Ministero dell' Ambiente e della Tutela del Territorio e del Mare

Parere n. 2902 del 14/12/2018

| Progetto | Verifica di assoggettabilità alla VIA art. 19 D.Lgs. 152/06 e s.m.i. Variante sul Metanodotto Tortona – Alessandria – Asti – Torino – Tratto Cerro Tanaro - Revignano ID VIP 4192 |
| Proponente | SNAM Rete Gas SpA |

In merito alle alternative di progetto

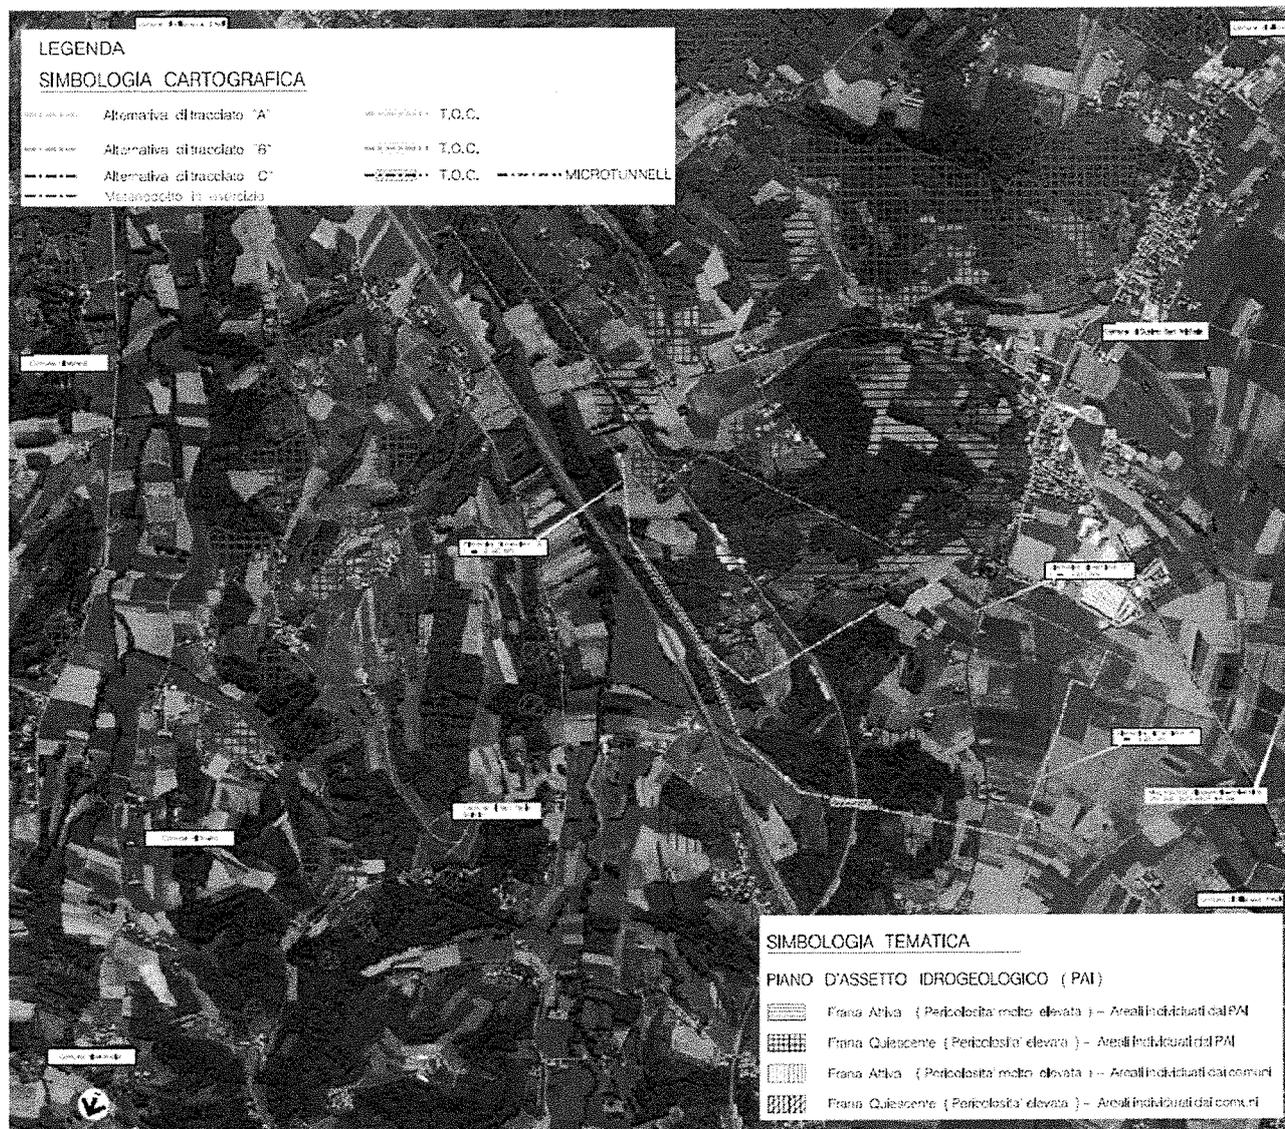
CONSIDERATA la situazione nelle aree circostanti l'area di intervento ed i vincoli al contorno **SI VALUTA** corretta l'analisi delle alternative presentata dal Proponente e **SI RITIENE** condivisibile l'alternativa proposta;
